Název veřejné zakázky: „**Dodávka jednorázových operačních setů**“

Zadavatel: **Krajská zdravotní, a.s.**

Evidenční číslo: **1580/2019**

Vysvětlení zadávací dokumentace č. 1

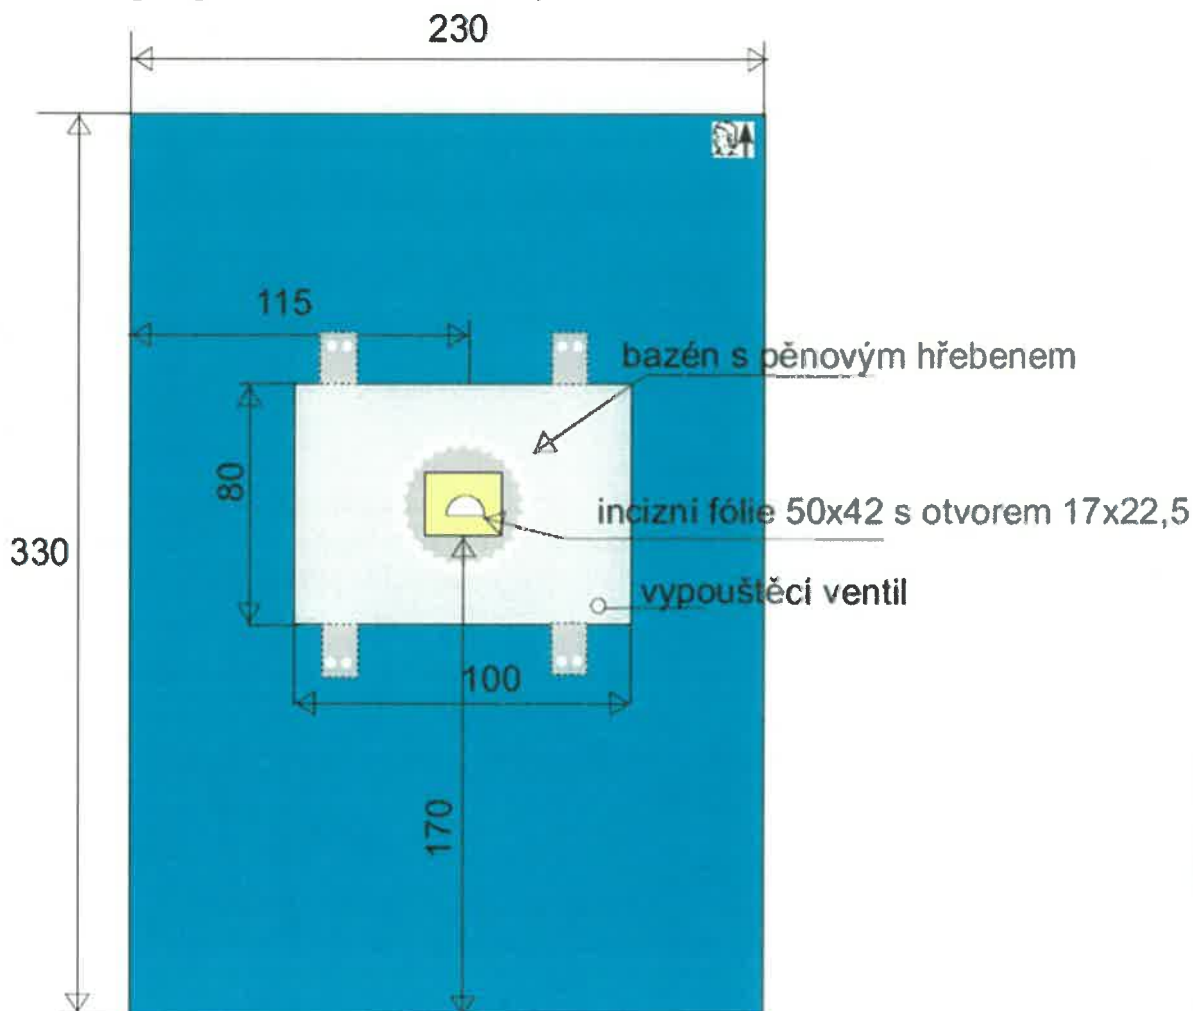
c) Na horním okraji výztuže u této roušky jsou zobrazena dvě malá pole, která nejsou v popisu – prosíme o informaci, o jaké prvky se jedná, pokud jsou skutečně požadovány.

Jde o roušku, která má integrovaná očka pro umístění různých nástrojů potřebných během operačního výkonu. Toto řešení zadavatel plně akceptuje, shodně akceptuje i roušku požadovaných parametrů bez integrovaných oček.
